Mission régionale d'autorité environnementale

**Avis délibéré de la Mission Régionale d'Autorité
environnementale de Bretagne
sur la révision allégée n°1 du plan local d'urbanisme
de Saint-Nicolas-du-Pélem (22)**

N° : 2020-008638

Extrait du dossier présentant l'OAP relative au STECAL et l'adaptation locale de la marge de recul à la RD790

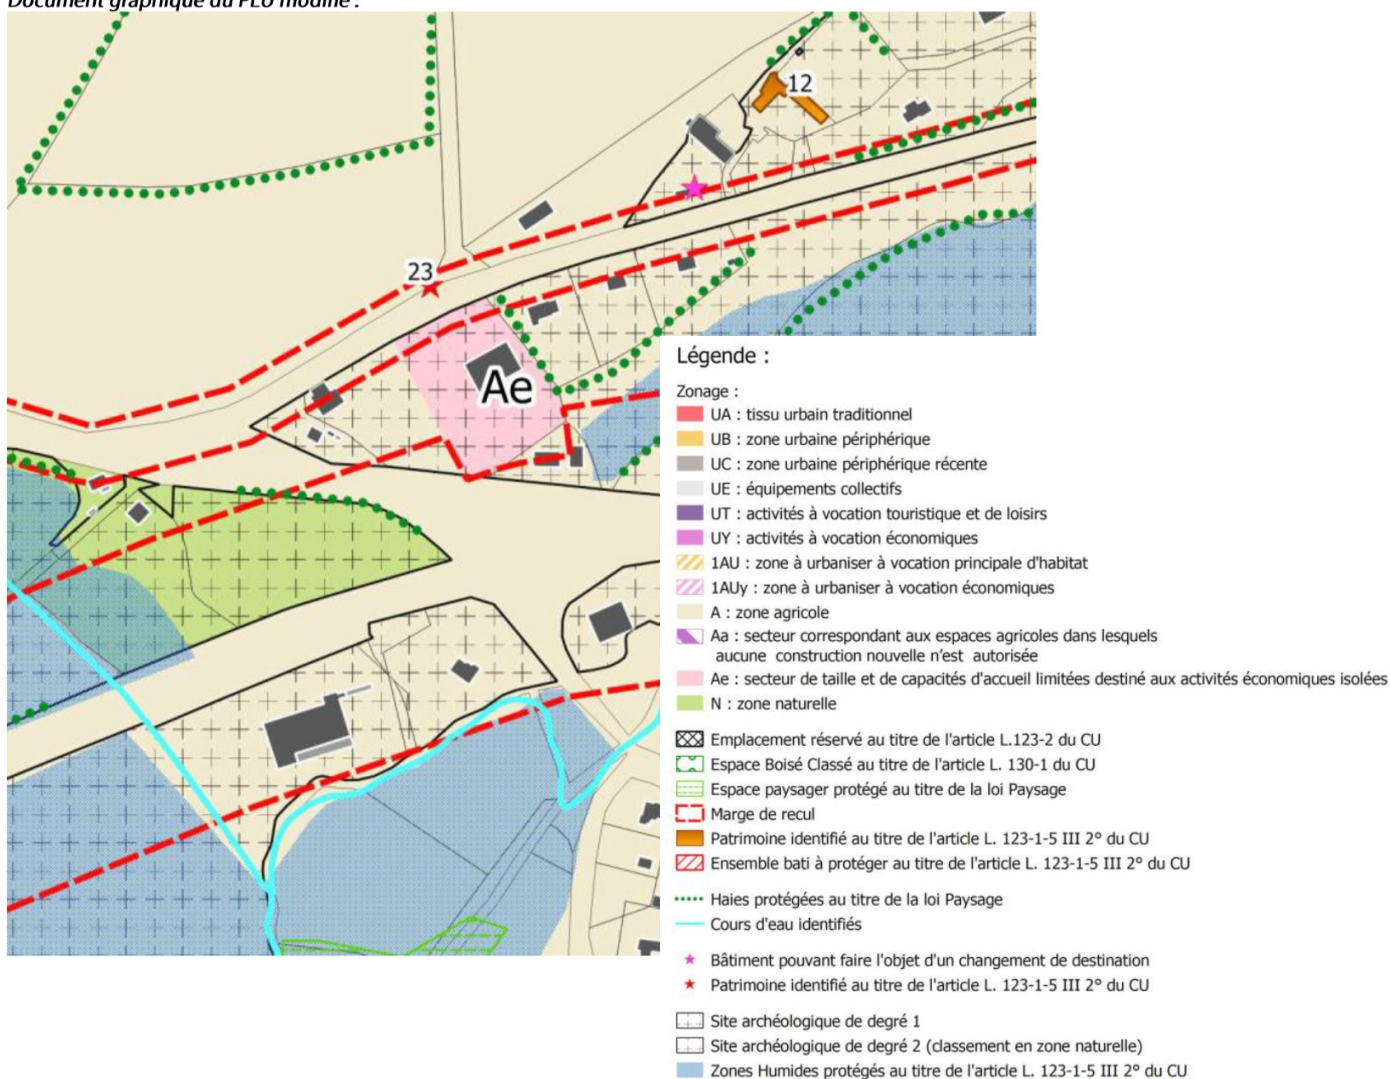
L'adaptation locale de la marge de recul à la RD790 fait l'objet d'une demande d'autorisation. **Les conclusions de cette instruction administrative devront être jointes au dossier avant la phase d'enquête publique.**

Les superficies (longueurs et profondeurs) à réserver pour les plantations nouvelles ne sont toutefois pas définies et leur protection n'est pas mentionnée malgré les enjeux d'un renforcement paysager et écologique local. La faisabilité (en termes de place disponible) et l'efficacité (immédiate et sur le long terme) de cette mesure de réduction de l'impact paysager de la révision, ne sont donc pas démontrées alors qu'une telle mesure contribuerait aussi à une amélioration de la trame verte locale.

Par voie de conséquence, ni le règlement graphique modifié ni les orientations portées au descriptif de l'OAP du site ne prévoient une limitation des niveaux sonores de cette zone entourée d'habitations, qui subissent déjà les nuisances d'un axe routier à fort trafic.

L'Ae recommande de compléter l'évaluation environnementale par la justification de l'épaisseur des plantations végétales du STECAL, d'en faire mention dans les dispositions de son OAP et d'instituer leur protection comme élément de paysage et facteur de renforcement de la continuité écologique, ce statut devant figurer au règlement graphique du PLU révisé.

L'Ae recommande de compléter l'état de référence afin de déterminer l'ambiance sonore du secteur du Clandy, d'être en mesure de rectifier en conséquence le règlement écrit du PLU, et de compléter le contenu de l'OAP du STECAL par la mention d'un plafond aux niveaux sonores admissibles.
